Rapport de contrôle d'installations électriques à basse et à très basse tension

RÉF. 157//2024/72147/01:1

DATE DU CONTRÔLE 15/07/2024 (13:00 - 14:00) AGENT VISITEUR Alexandre Wastiau
 ADRESSE DU CONTRÔLE rue de Belle-Vue 161 - 7100 La Louvière TYPE DE CONTRÔLE Visite de contrôle (6.5.)

Plan(s) de position de l'installation

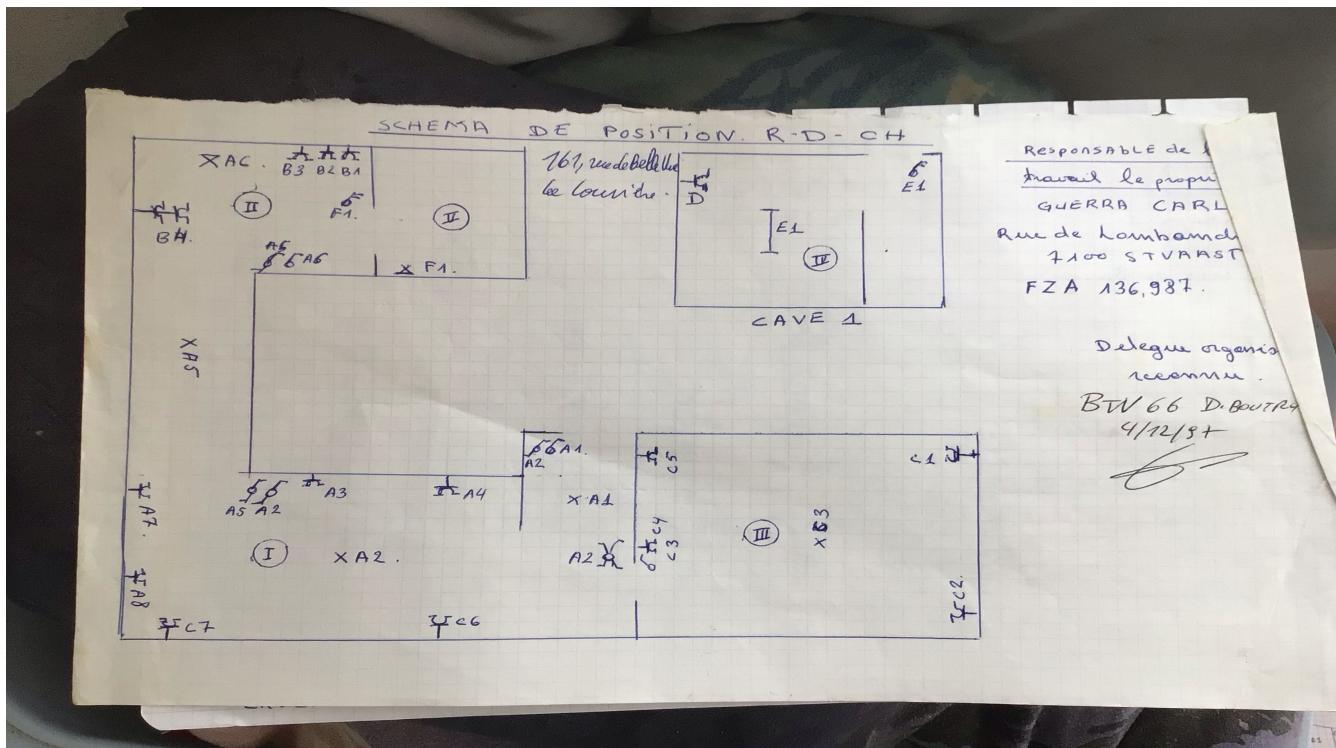
- Les schémas unifilaires et plans de position ne correspondent pas à la réalité. - 3.1.2.;6.4.6.;6.5.7.;9.1.2.
- Des canalisations électriques, en pose à l'air libre et/ou en montage apparent, ne sont pas fixées correctement. - 5.2.
